HOOFD GROEP	GROEP	NO.
1	17	7
DATUM		
September 1984		
BETR.		
Afleveringsinspectie 1985		
740		
760

Dit Service Bulletin brengt wijzigingen aan in de Servicehandboeken Lokaliseren van storingen, Reparatie en onderhoud:

Afleveringsinspectie voor modeljaar 1985, 740 (760 op pag. 3)

Carburateur - oliepeil controleren

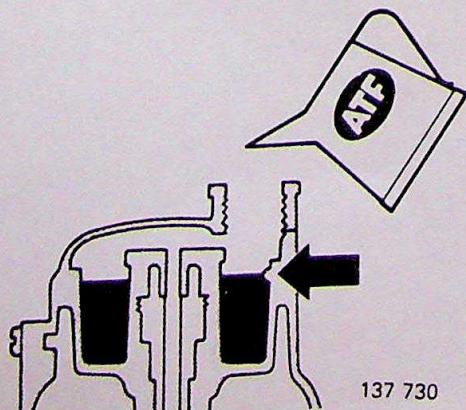
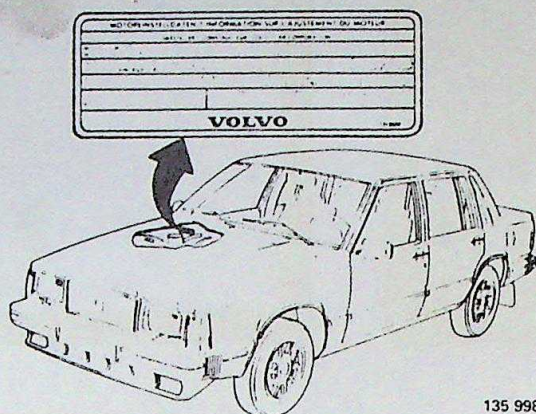
(pag. 7)
(na handeling A20)

Vul, indien nodig, de olie in de dempingscilinder van de carburateur bij tot het normale peil.

Uitlaatgas-sticker - controleren

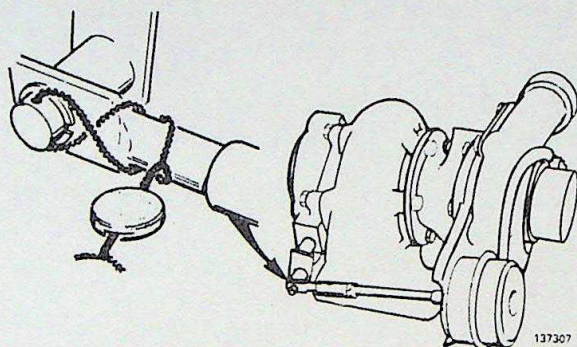
(pag. 8)
(handling A22)

Deze handeling geldt voor benzinemotoren in Zweden en Zwitserland.

Verzegeling - controleren

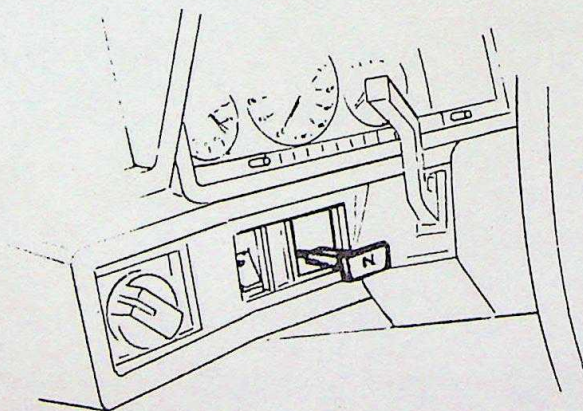
(pag. 8)
handeling A23)

Deze handeling geldt nu voor de B 200 ET en B 23 ET.

Handchokebediening - controleren

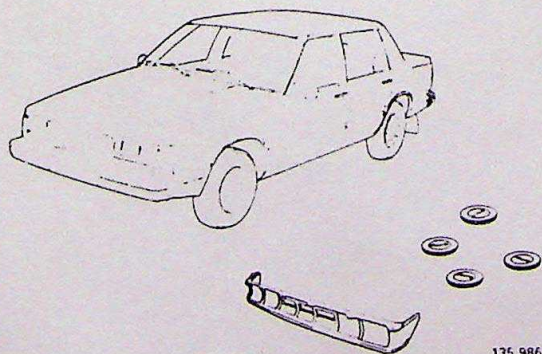
(pag. 8)
(na handling A23)

Dit geldt voor carburateurmotoren:

- werking
- controlelampje
